Gasunie Transport Services B.V.
Postbus 181
9700 AD Groningen
Concourslaan 17
T 06 20536619
E m.belgharbi@gasunie.nl
Handelsregister Groningen 02084889
www.gasunietransportservices.com

Datum
16 mei 2017

Onderwerp
Reactie voorontwerpbestemmingsplan "Veegplan 2017"

Figuur 1: Ligging gastransportleiding W-500-05 (roze stippellijn)

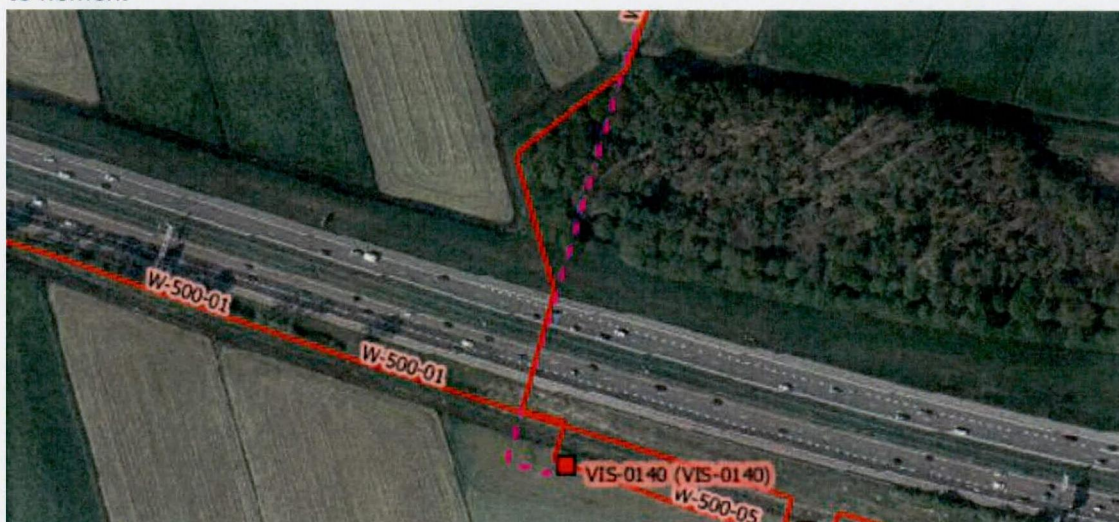
Zoals bij u bekend is, zal de gastransportleiding W-500-05 ter hoogte van de Neerzeldertseweg binnenkort worden verlegd. Wij hebben geconstateerd dat de nieuwe leiding niet geheel is bestemd. Wij verzoeken u de gehele gastransportleiding in het plan op te nemen.
